DODATEK Č. 1 KE SMLOUVĚ Č. 0227008629

- (A)** Strany spolu uzavřely dne 08.03.2022 Smlouvu na vytvoření projektové dokumentace, výkon autorského dozoru a poskytnutí konzultační a doplňkové projektové činnosti „Úprava stávající a návrh nové estakády – DUR a DSP“ ev. č. Objednatele 0227008629 (dále jen „**Smlouva**“),
- (B)** po uzavření Smlouvy došlo ke změně požadavků Objednatele na rozsah provádění Díla,
- (C)** Strany mají zájem odpovídajícím způsobem změnit Smlouvu,

„Úprava stávající estakády a návrh nové estakády – DUR a DSP“ - změny dle Dodatek č. 1

Obr. 1 – Situace navrhovaného stavu – základní názvosloví

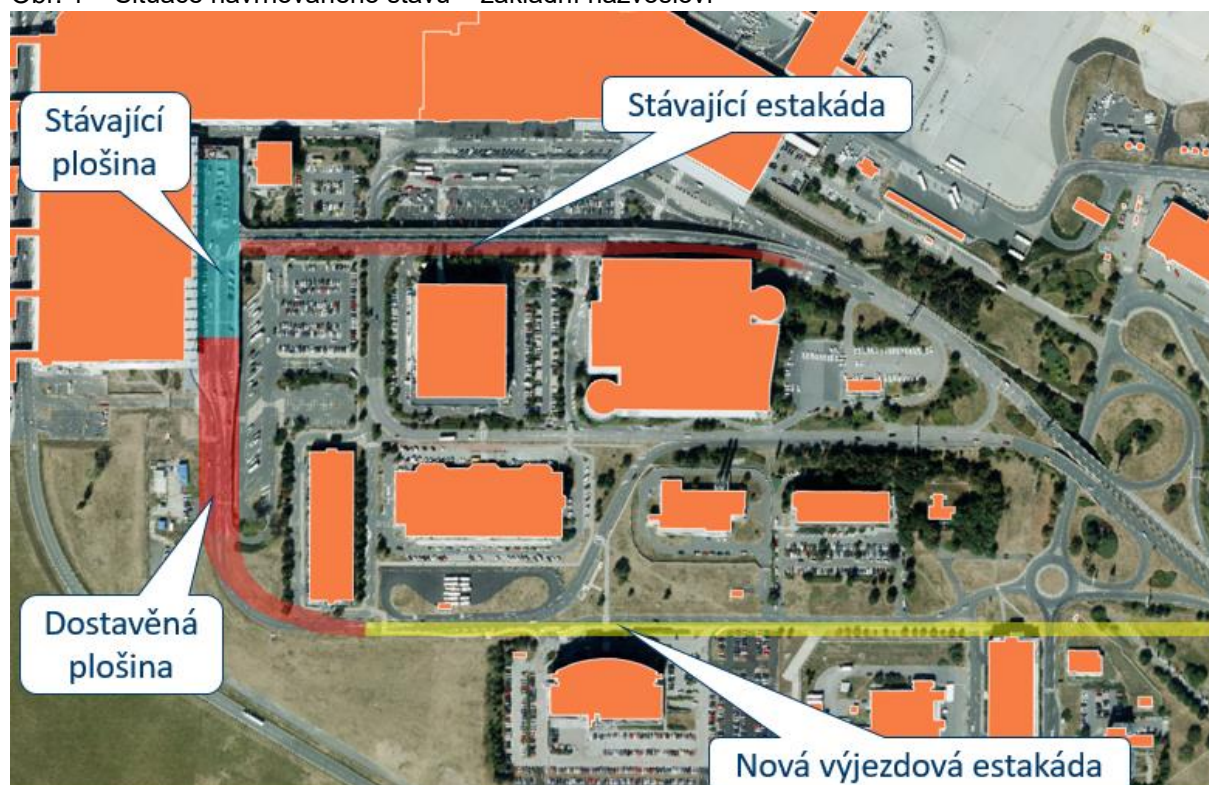
V původní specifikaci stavby (Příloze č. 3 k SoD) byla nosná konstrukce stávající plošiny (viz. Situační náčrtek) ponechávána, bylo upravováno dopravní řešení, obrubníky, defacto vše nad vodorovnou izolací nosné konstrukce.

Dodatek č. 1 mění tuto skutečnost a stávající plošina (viz. Situační nákres) bude řešena komplexně včetně nosné konstrukce jako ostatní řešené části, tedy ve stejné podrobnosti jako stávající estakáda, dostavěná plošina a nová výjezdová estakáda dle Přílohy č. 3 k SoD.
